**Modulo per la presentazione delle osservazioni per i piani/programmi/progetti sottoposti a procedimenti di valutazione ambientale di competenza statale**

**ID: Codice procedura (ID\_VIP/ID\_MATTM): 12691**

**“Progetto di un impianto eolico denominato “Pitigliano” ubicato nei comuni di Pitigliano (GR) e Sorano (GR) costituito da 20 (venti) aerogeneratori di potenza nominale 7,0 MW per un totale di 140,0 MW con relative opere connesse ed infrastrutture indispensabili”**

**Immagine 1. Vincoli ex art. 136 del CBC dal PIT della Regione Toscana e zona approssimativa dove è progettato l'impianto industriale.**

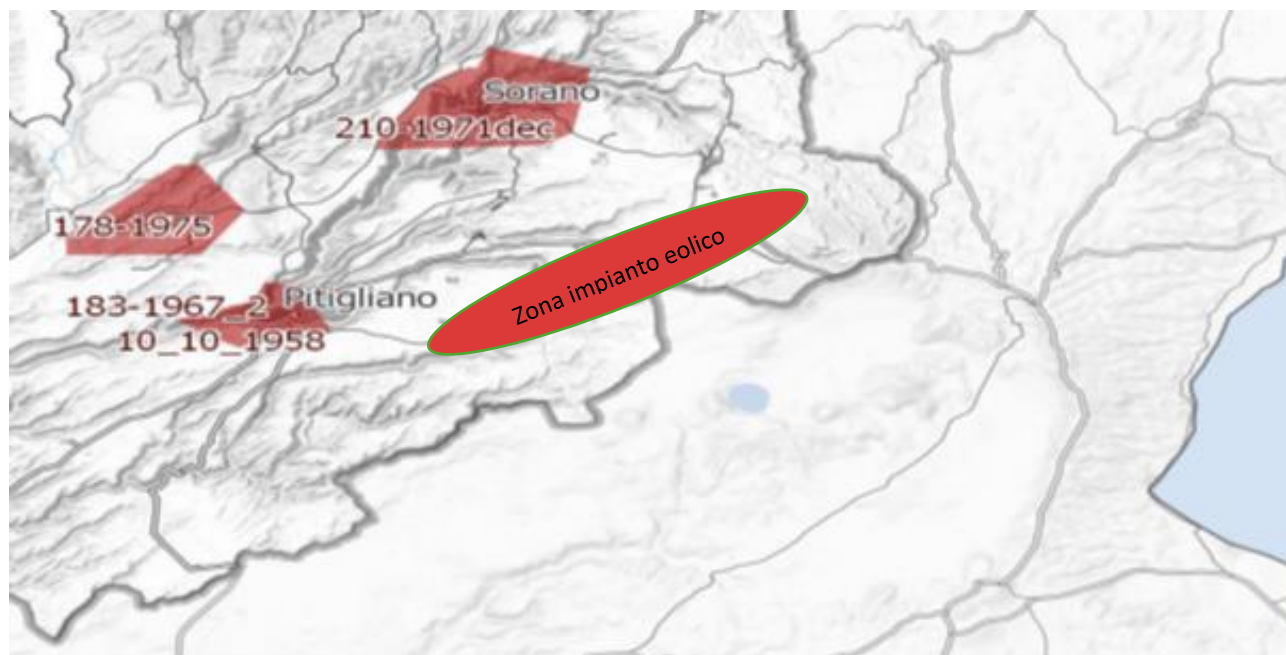
Al contrario si evidenzia che l'impianto eolico industriale citato non solo ricadrebbe con tutti e 20 gli aerogeneratori all'interno delle fasce di rispetto di 3 km di due vincoli paesaggistici di notevole interesse pubblico esistenti nella Regione Lazio e con una parte di essi nel vincolo paesaggistico del Centro abitato di Sorano ( GR) quindi in aree non idonee all'installazione di impianti di energia rinnovabile. Addirittura, alcuni aerogeneratori sarebbero ubicati a poche centinaia di metri dai perimetri dei due vincoli paesaggistici laziali ex art 136 del CBC.

*Inoltre, come sostiene la Proponente parte dell'impianto si verrebbe a trovare a 3,5 km dal centro abitato di Sorano. Infatti, tre degli aerogeneratori WTG 08, 09, 10 sono addirittura all'interno delle fasce di rispetto dei 3 km del suo vincolo paesaggistico di notevole interesse pubblico ex art 136 del CBC. Si evidenzia che così si crea*

un'ulteriore incompatibilità con la tutela del Paesaggio.

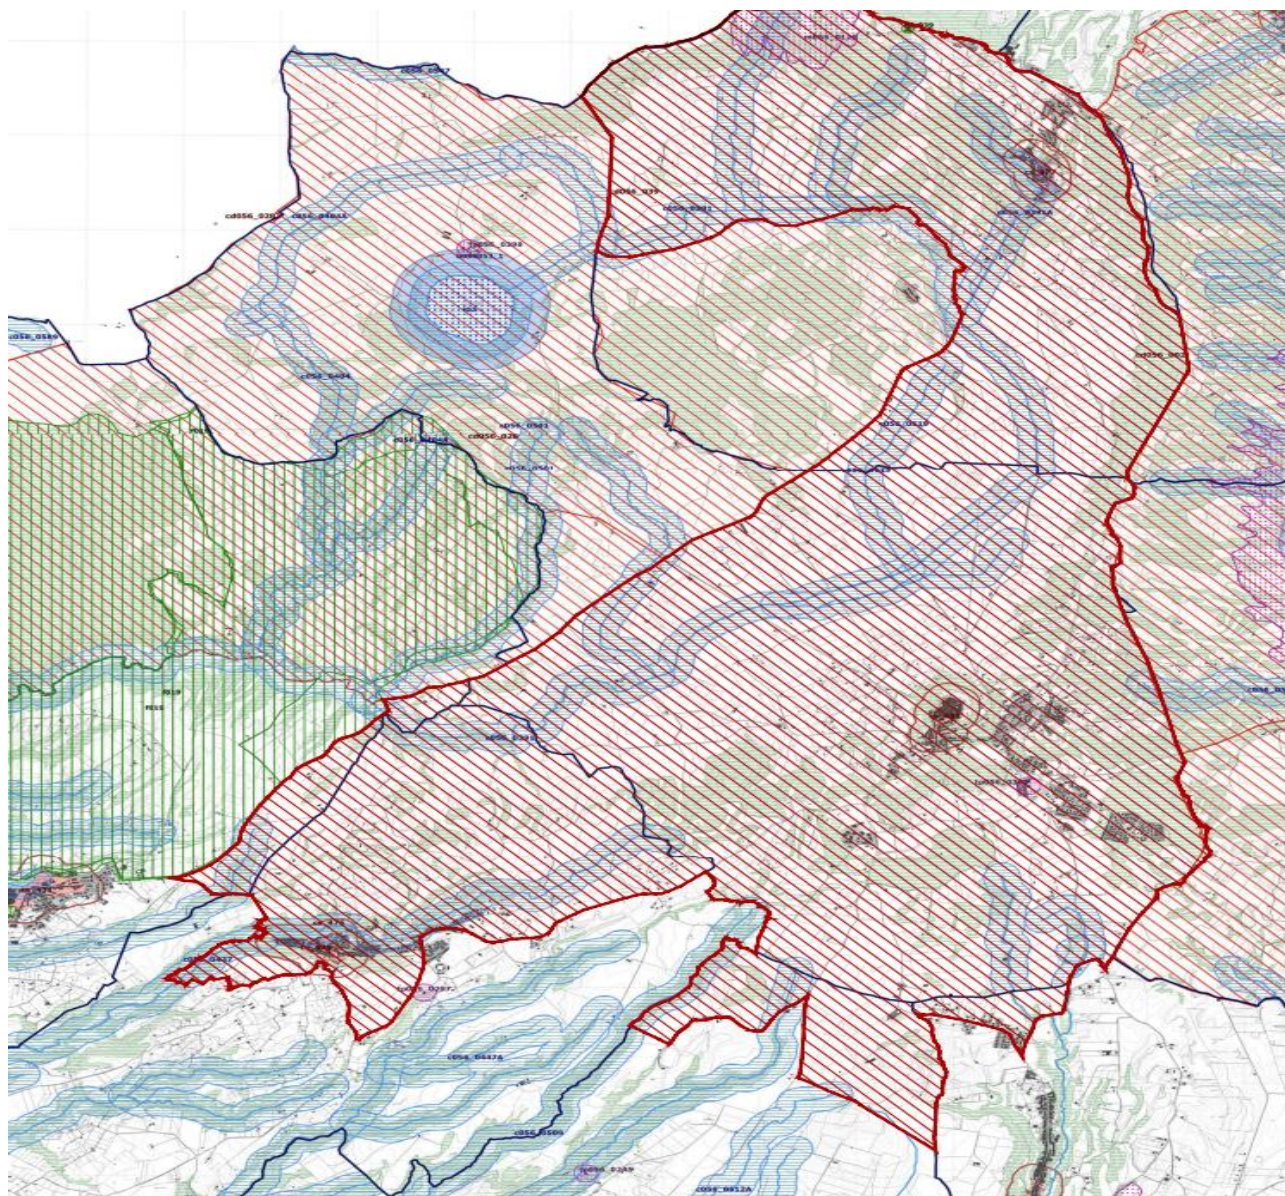
Come è illustrato nell'immagine si ribadisce che l'impianto industriale "Pitigliano" ricade completamente all'interno delle fasce di rispetto dei due vincoli di notevole

interesse pubblico e lambisce quelle di un terzo vincolo e quindi come affermato dal Consiglio di Stato nelle sentenze citate, l'impianto è insediato in area non idonea ai sensi dell'art. 20 comma 8 lettera c quater del D.Lgs. n. 199/2021 e ss.mm.ii al contrario di quanto sostiene la proponente.

**Immagine 3. Cumulo di una parte di impianti eolici, fotovoltaici e geotermici industriali in progettazione ed esistenti intorno all’eolico industriale “Pitigliano”.**

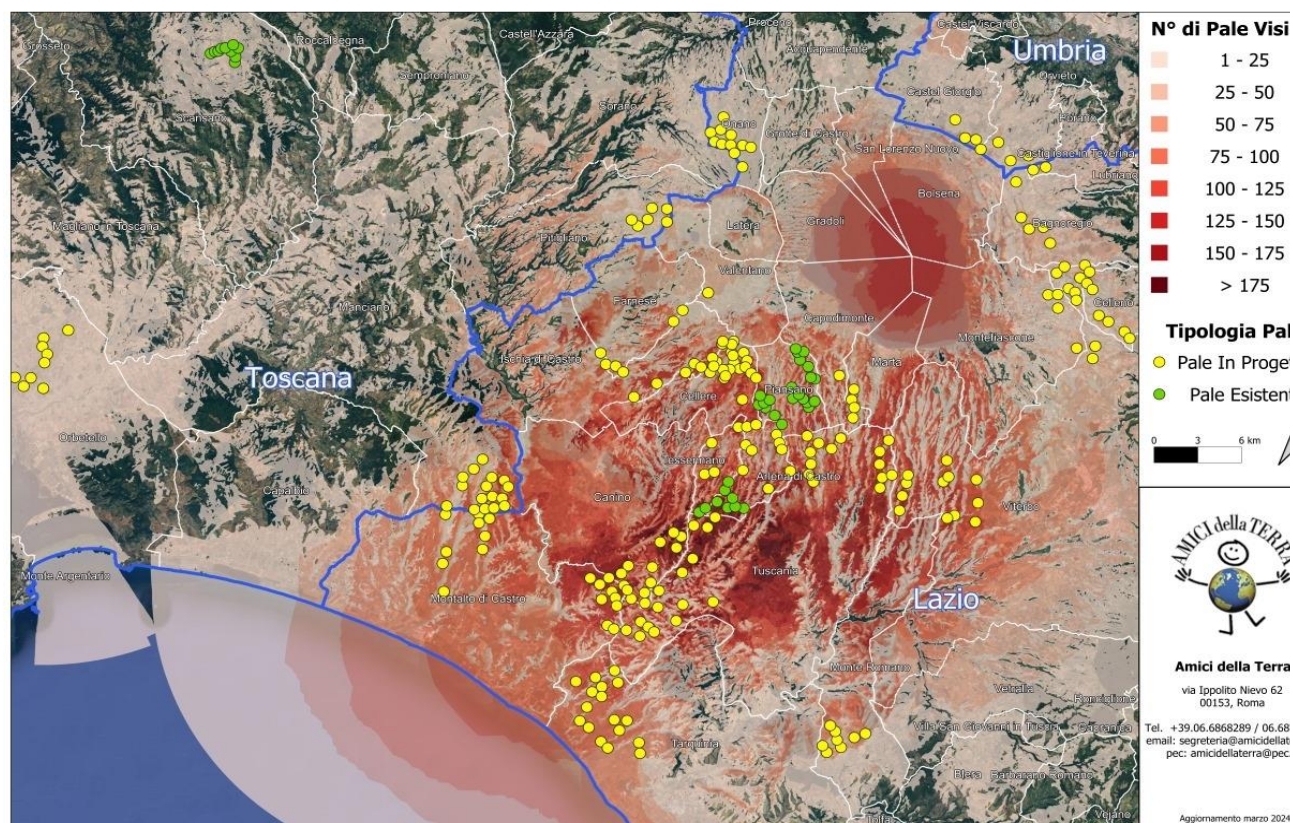
Beni Culturali “*Ambito paesaggistico, geologico e geomorfologico dell’orlo della caldera di Latera ...*” Non vengono nemmeno citati gli impianti eolici in progetto al MASE, il “Rempillo” (6 aerogeneratori) e un altro in verifica amministrativa di 14 aerogeneratori e 72, 6 MW. Ad oggi nei territori di Pitigliano, Sorano e in quello limitrofo potenzialmente potrebbero essere insediati 40 aerogeneratori alti 200 metri e larghi 170. Ma la proponente non cita neanche altri impianti che creerebbero il cumulo e quindi maggiore impatto. Infatti, sul territorio della “Città del Tufo” (Sorano e Pitigliano) impatterebbero anche l’impianto eolico “Montarzo” di Onano con 13 aerogeneratori con le dimensioni ricordate, l’altro eolico industriale nel territorio di Valentano con sette aerogeneratori (stesse dimensioni), gli impianti di Farnese con un minieolico di 3 Torri alte 60 metri già installate in località Poggio del Crognolo e l’impianto eolico industriale “Vallerosa” (7 aerogeneratori alti 200 metri e larghi 158 metri) in procedura VIA presso la Regione Lazio. Inoltre, altri impianti del minieolico già presenti a Valentano, Cellere e Piansano e due progetti eolici industriali con le stesse dimensioni (200 m x 170 m) nel Comune di Ischia di Castro. La valutazione del cumulo non prende neanche in considerazione gli impianti industriali di fotovoltaico e agrivoltaico in progetto a Farnese, Valentano, Ischia di Castro, Cellere. L’impianto geotermico in procedura Via al MASE, progettato nella Caldera di Latera. Quindi è stata effettuata una valutazione del potenziale impatto cumulativo non veritiera a dispetto di quanto affermato dalla proponente che sostiene di aver preso in considerazione uno spazio di 10 km intorno al suo impianto per gli impatti che si creerebbero.

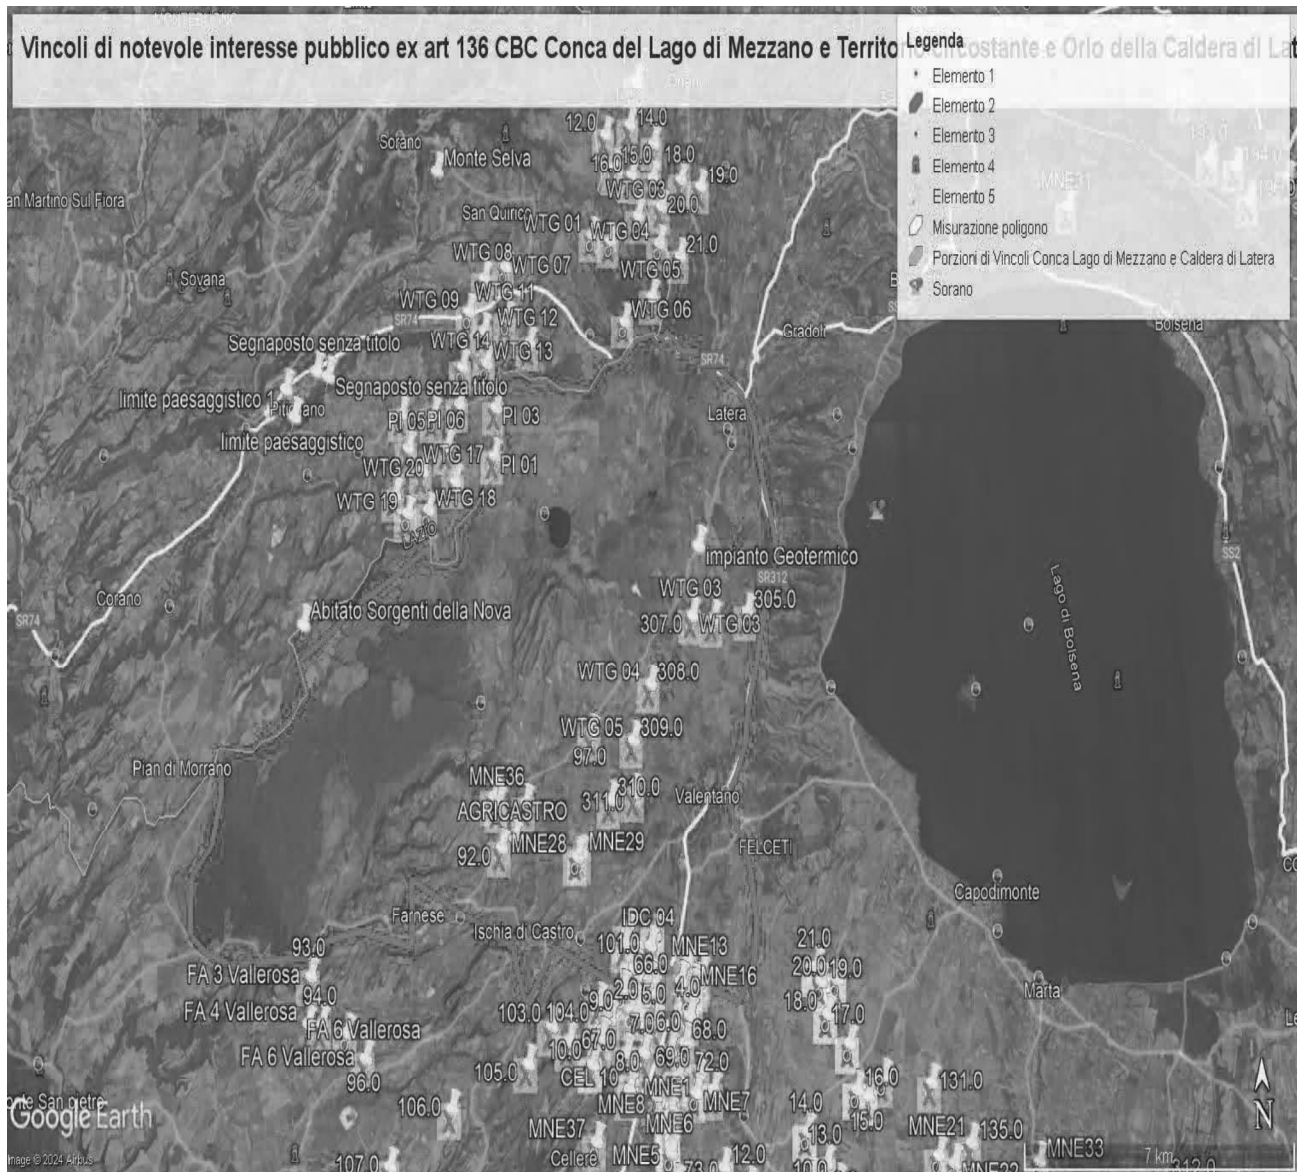
ma nelle sue immediate vicinanze ( a soli 100 metri i primi due aerogeneratori) oltre ad impattare sul territorio e sulle economie di cinque Comuni del Lazio (Farnese, Onano, Latera, Valentano, Grotte di Castro e Gradoli ) si trova nelle fasce di rispetto dei Beni di notevole interesse pubblico come si è evidenziate nelle Osservazioni precedenti e crea degli impatti negativi anche sui beni naturalistici come verrà dettagliato nell'Osservazione relativa alla Vinca. Inoltre, andrebbe a sommarsi al già enorme cumulo di impianti eolici e fotovoltaici e geotermici che creano una elevata criticità ambientale nella provincia di Viterbo e interferiscono anche con il territorio toscano come si può vedere dalle varie immagini dell'Allegato n. 1.

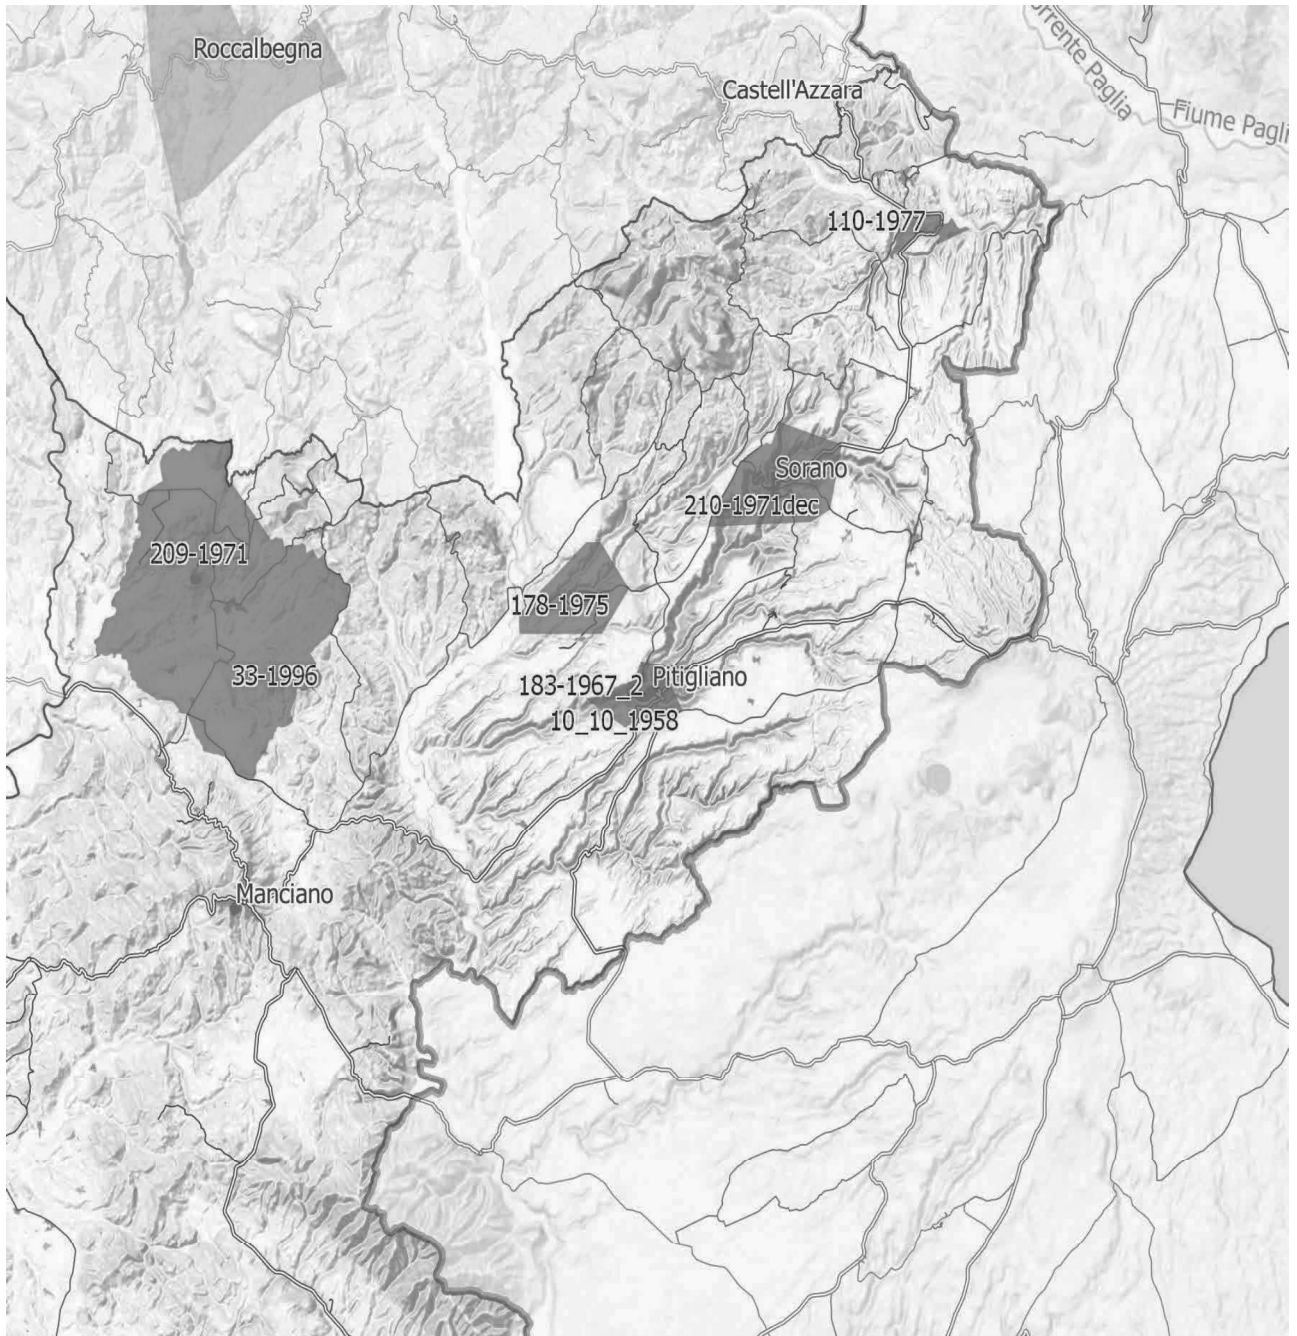
**IMMAGINE n. 4** Si evidenzia che i tre aerogeneratori WTG 07, WTG 08 e WTG 09 impattano con il vincolo paesaggistico di notevole interesse pubblico del Centro Storico di Sorano. Il WTG 07 si troverebbe a 2828 m, WTG 08 2504 e WTG 09 2990. Il cavidotto dell'impianto invece impatta in buona parte del Vincolo paesaggistico ex art. 136 del CBC del Centro Storico di Pitigliano.

**IMMAGINE n 5.** Mappa eolici elaborata dall'Associazione Amici della Terra. La mappa evidenzia il cumulo degli impianti tra Lazio e Toscana.

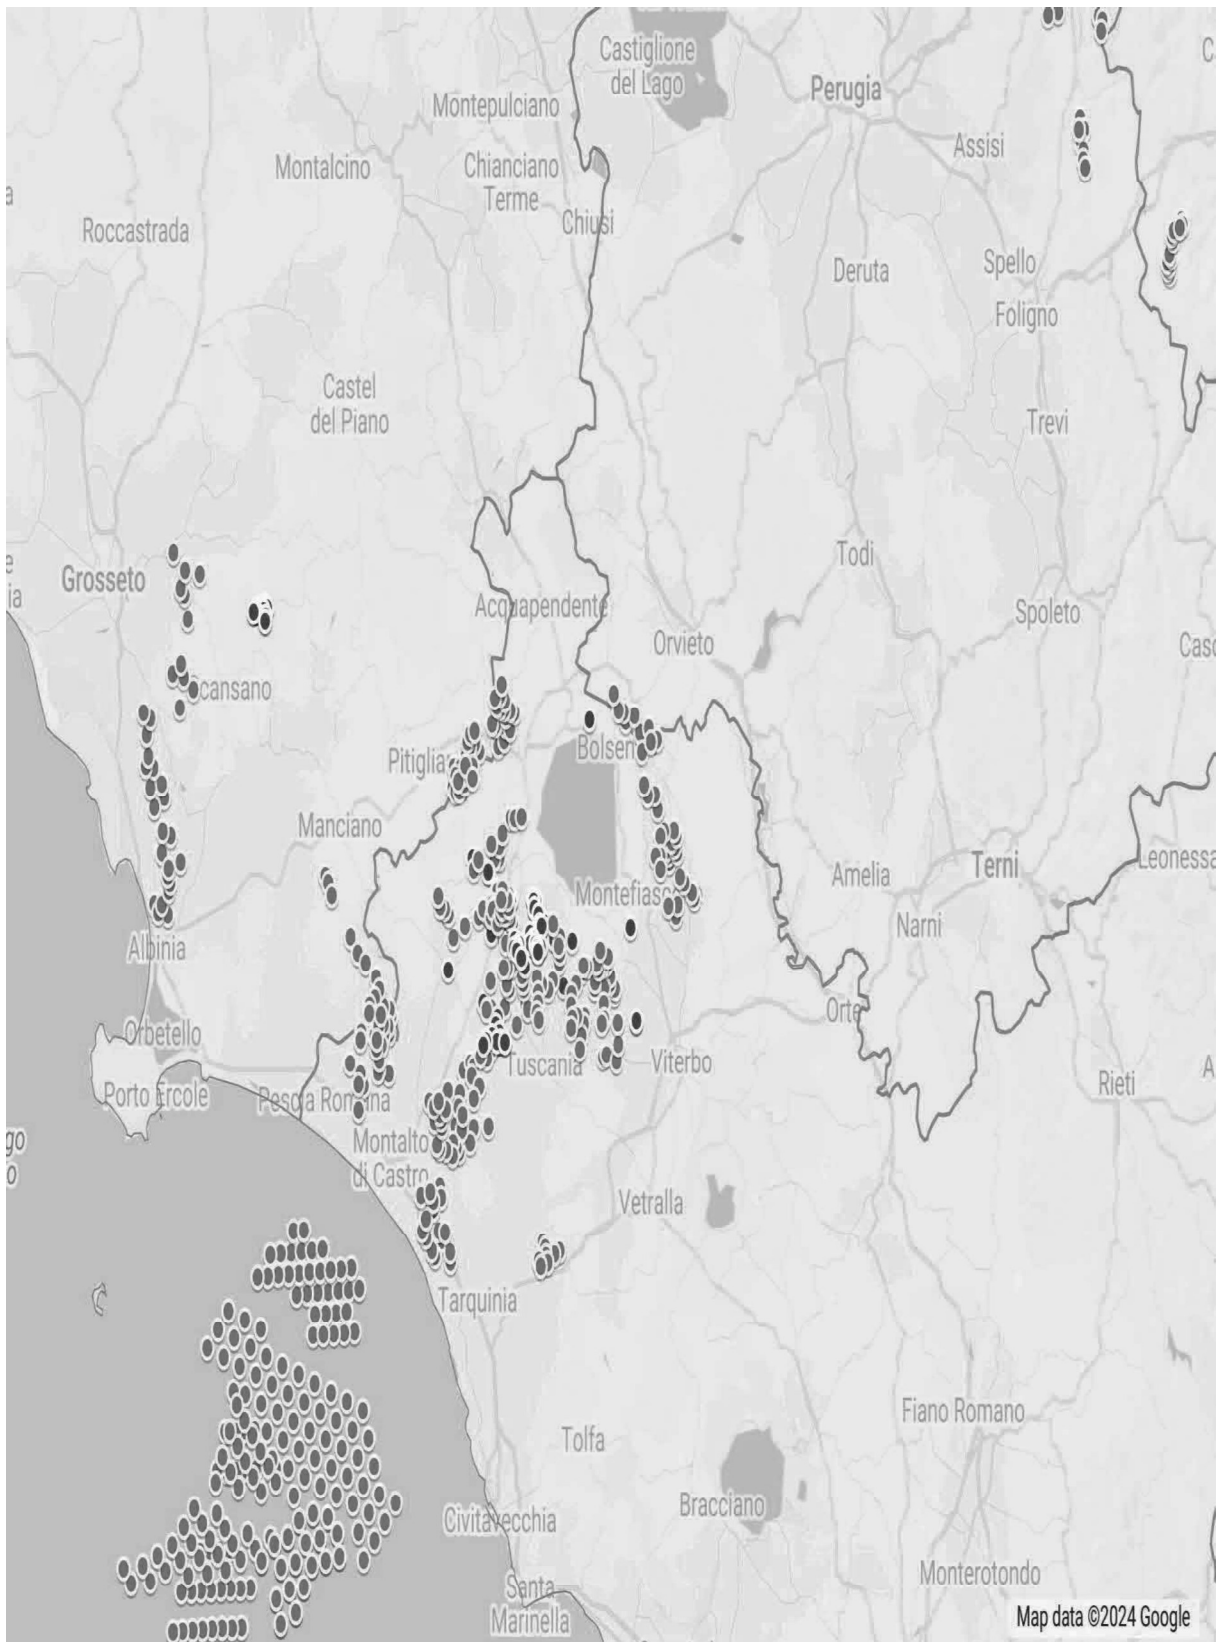
Riguardo al cumulo degli impianti FER, le mappe prodotte dalla proponente riguardano, come già evidenziato, soltanto una parte molto piccola degli impianti FER dell'area intermedia e vasta e in particolare di quelli eolici che contribuiscono a creare un notevole cumulo e la saturazione del territorio tosco laziale. Riguardo al cumulo dei soli impianti eolici si riporta la mappa dell'intervisibilità degli impianti eolici elaborata dall'Associazione nazionale “Amici della Terra”.
